EOLMED - GRISSAN

FERME PILOTE D'ÉOLIENNES FLOTTANTES

PORTÉ À CONNAISSANCE

JUIN 2020

Figure 2: Schéma de la bouée de raccordement

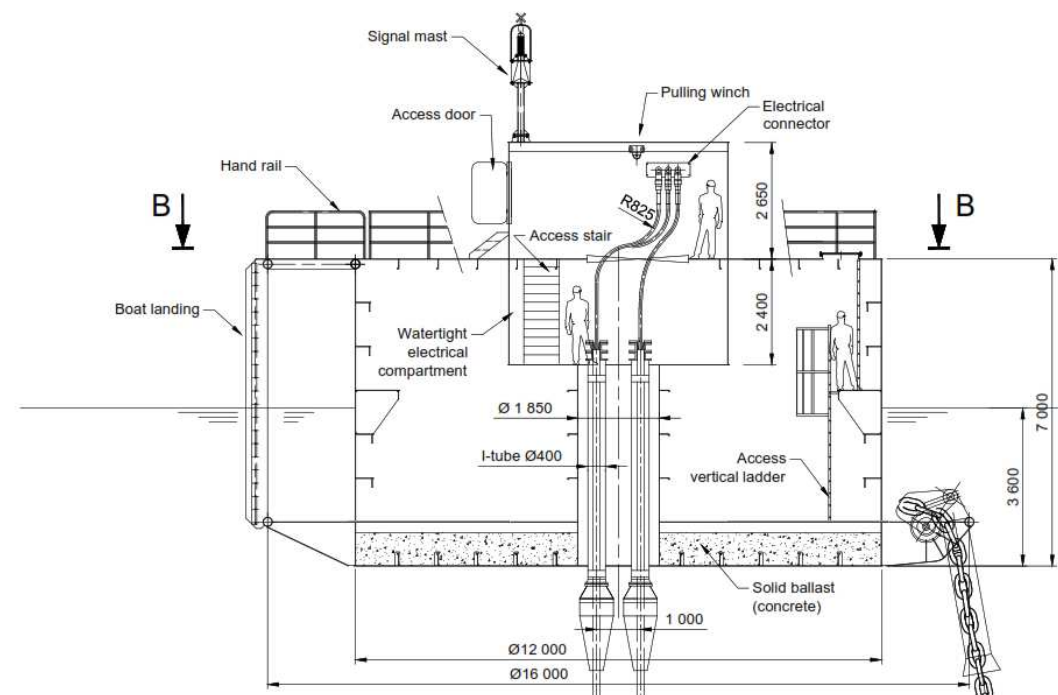
Initialement le point de raccordement, marquant la limite de propriété entre « EOLMED – GRUISSAN » et RTE se trouvait au niveau de l’éolienne 2. Pour des raisons techniques mais également pour ne pas suspendre l’injection de courant dans le cas d’un rapatriement d’une éolienne à quai, EolMed souhaite placer ce point de raccordement sur une bouée dédiée située devant l’éolienne 2. Cette bouée de raccordement (

Figure 2) permettra de ne pas perturber l’injection du courant produit en cas de rapatriement d’une éolienne, à fortiori l’éolienne 2, qui dans le projet initial regroupaient l’ensemble des IAC et le câble d’export.

La bouée de raccordement aura 12 m de circonférence pour une hauteur de 9,65 m. Sur le pont de la bouée, on placera un container marinisé qui permettra d’accéder à l’intérieur de celle-ci et où se trouveront les connecteurs. Le pont pourra être équipé d’équipements de mesures ou autres dispositifs en fonction des besoins qui pourraient être exprimés par le Comité de Suivi Environnemental.

Figure 3: Principe de raccordement électrique et de l'ancrage de la bouée de raccordement

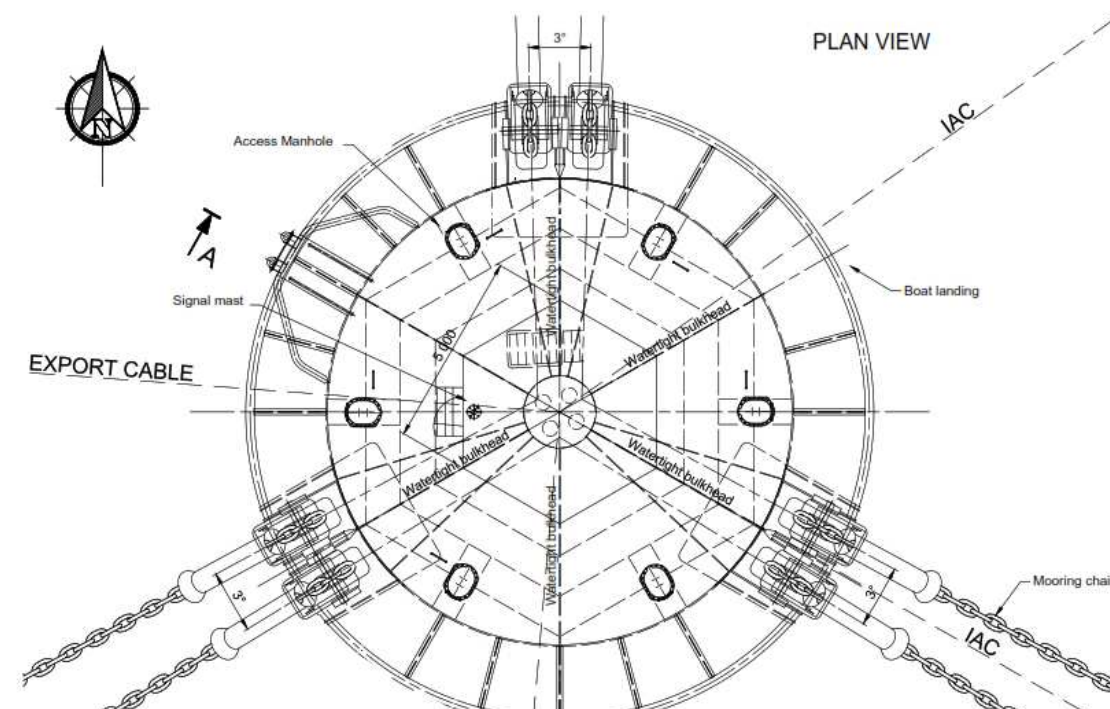
Elle sera fixée au sol marin par l’intermédiaire de 6 lignes d’ancrages disposées à 120° (Figure 3).

Figure 4 : Carte de positionnement des flotteurs, de la bouée de raccordement et des IAC

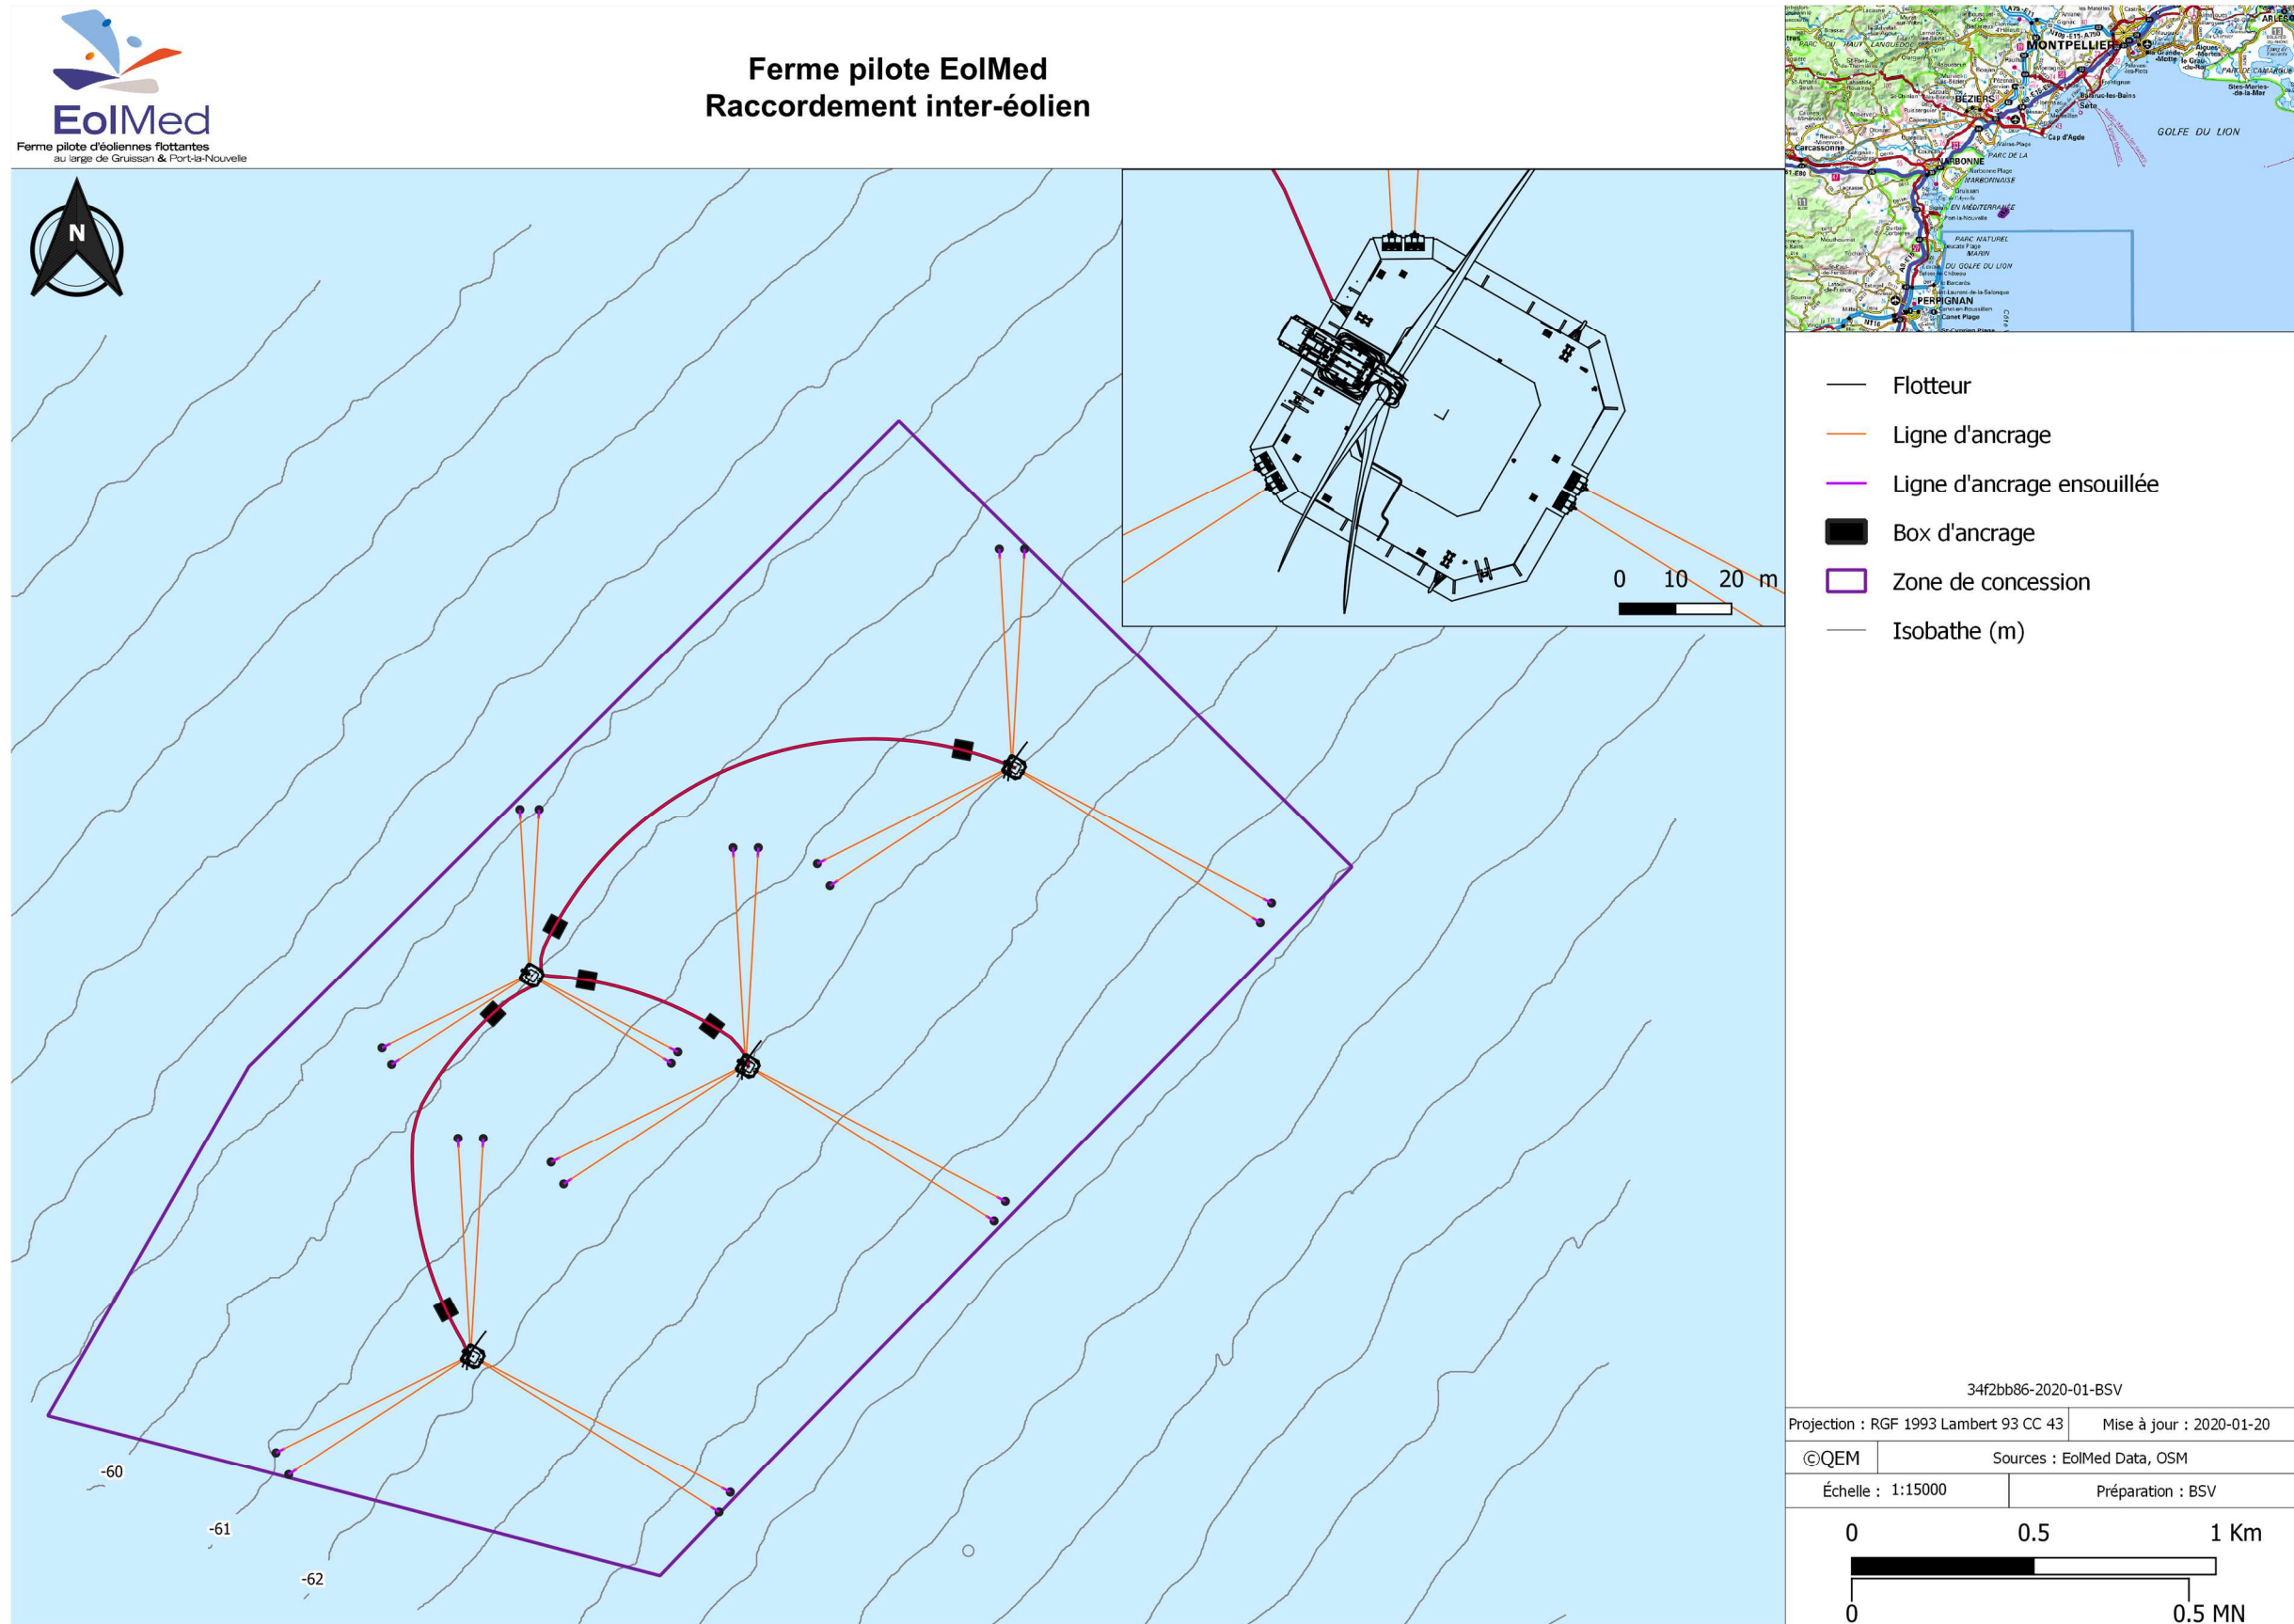
Les longueurs des câbles inter-éoliens sont modifiés par rapport au projet initial du fait du passage de 4 à 3 éoliennes mais également du fait de l’ajout du flotteur de raccordement :

- Eolienne 1 – flotteur de raccordement : 1 069 m
- Eolienne 2 – flotteur de raccordement : 1 075 m
- Eolienne 3 – flotteur de raccordement : 1 760 m

Soit une distance de 3 904 mètres de câble inter-éoliens ou encore une distance quasi-équivalente à celle du projet initial. La méthode de mise en place reste identique à celle décrite dans le projet initial.

Figure 5: croquis de comparaison des gabarits d'éoliennes

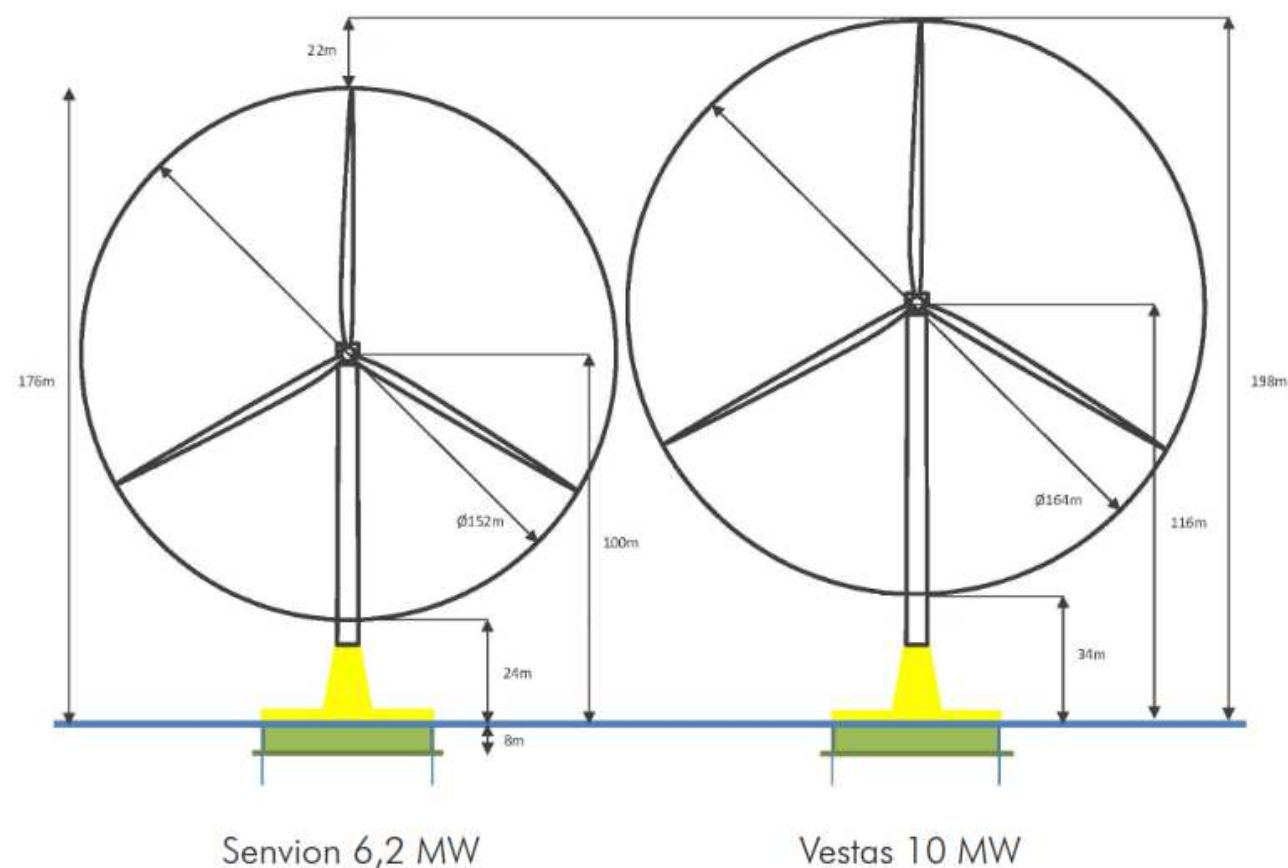
La modification du projet initial, sujet du présent dossier de Porté à connaissance consiste en l'implantation de 3 éoliennes MVOW d'une puissance nominale de 10 MW. La puissance totale du parc sera ainsi portée à 30 MW.

Les dimensions des éoliennes sont modifiées, par rapport au projet précédent, dans les dimensions suivantes :

- La hauteur totale de l'éolienne est supérieure de 12 m ;
- Le diamètre du rotor est supérieur de 12 m ;
- La hauteur du mât au-dessus du niveau de la mer est supérieure de 6 m.

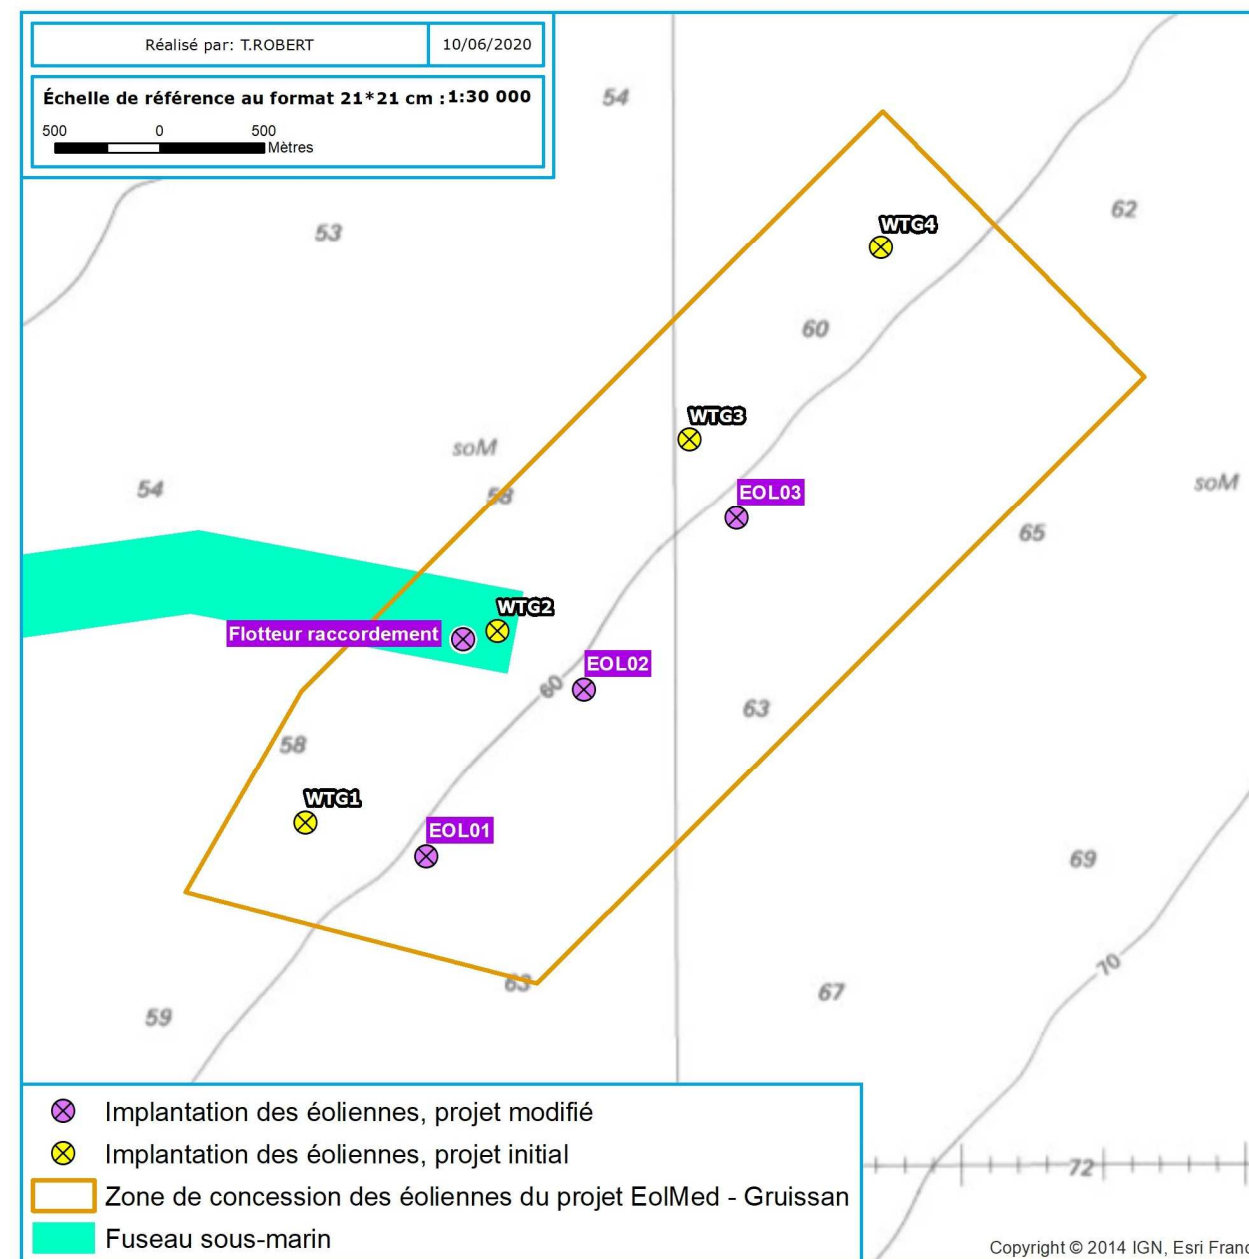
L'augmentation de niveau de tension impose d'utiliser des câbles différents de ceux du projet initial. Les sections des câbles sous-marin et souterrain seront soit de taille équivalente, soit plus petites que celles du projet initial. Les câbles sont dimensionnés à la puissance maximale du parc pilote et ne permettront pas d'aller au-delà des 30 MW.

Les nouvelles caractéristiques techniques des câbles souterrains ou sous-marins ne sont pas de nature à apporter des modifications sur les travaux de génie civil. Les caractéristiques des tranchées restent les mêmes : largeur, profondeur et technique pour réaliser la tranchée resteront identiques.

Figure 6: Différence de répartition acoustique sur le site entre les éoliennes MVOW (hauteur de moyeu 116m) et SENVION (hauteur de moyeu 106m) sur une distance de 5km (Source: EolMed)

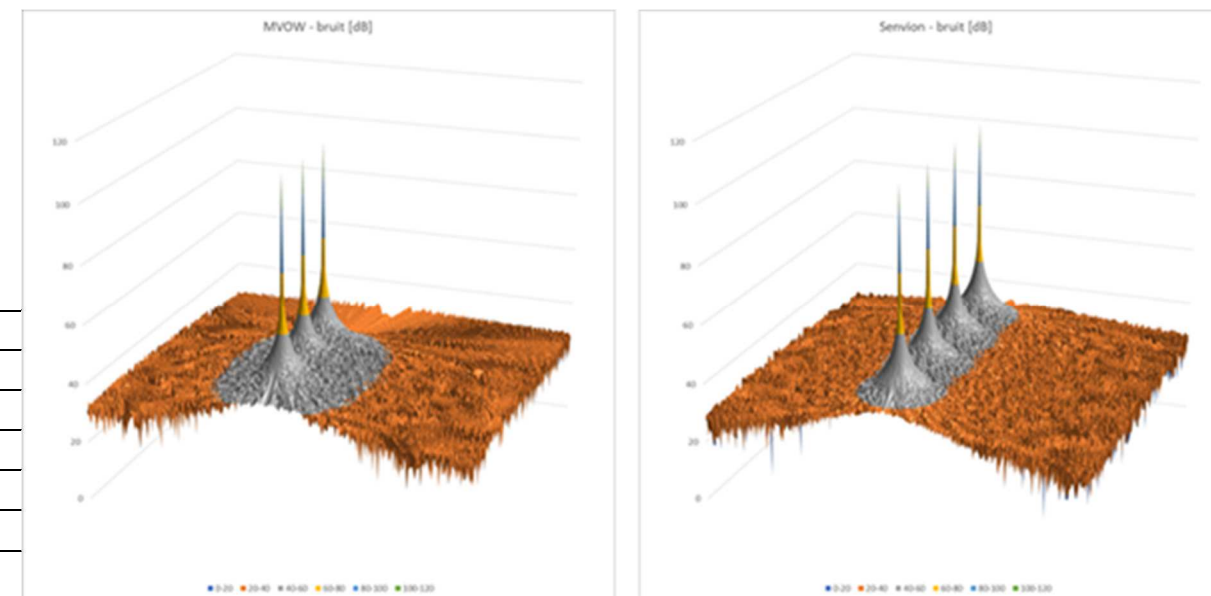
Au titre du Porté à Connaissance, le projet EolMed – Gruissan modifie le nombre de machines qui passe de 4 à 3, de puissance et de gabarit plus important. Pour ce changement d'éoliennes, les valeurs d'émergence restent identiques à savoir un très faible risque d'émergence sonore à la côte, du fait de l'éloignement de la zone de concession à plus de 18 km.

En tenant compte de la distance au littoral, l'onde perd 96dB de puissance par rapport à sa source. Cet estimatif s'affranchit des effets de réverbération et de transport de l'onde par le vent. Une onde sonore bien que d'intensité importante à la source (109 à 112 dB) arrive à la côte avec une intensité très faible. L'onde sonore émergente résultante représente une vingtaine à une quarantaine de décibels ce qui équivaut à un chuchotement dans le bruit ambiant d'une salle d'attente. La décroissance de l'intensité acoustique s'observe sur les graphiques suivants :

La Figure 6 représentent la propagation d'une onde acoustique à partir d'une vitesse de vent 12 m/s à hauteur de moyeu. Du fait d'un gabarit plus important les ondes acoustiques des éoliennes MVOW s'étendent davantage que celle des éoliennes SENVION tout en restant imperceptibles à moins de 5 km de son point d'émission.
